AJUNTAMENT DE REUS
Regidoria d'Urbanisme
i Mobilitat

INFORME EN RELACIÓ AL PROJECTE D'URBANITZACIÓ DEL SECTOR C-06 CAMÍ ROQUÍS

Exp. ENG23/2022_ CPPU 6/2023_ GESUR 115-2019

Promou: INDUSTRIAS PRECIBER, SA

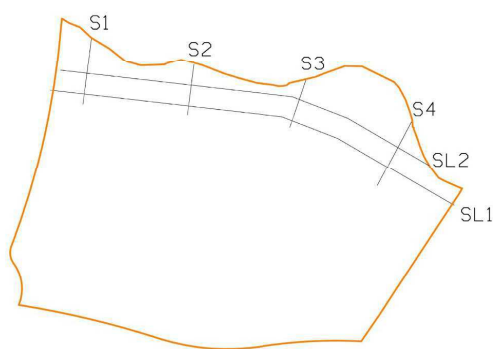
Es segueixen els criteris de les Normes urbanístiques de Pla parcial urbanístic sector C6 camí del Roquís, aprovat definitivament per la CTUT en data 13 de juliol de 2022.

Manca el projecte de Reparcel·lació.
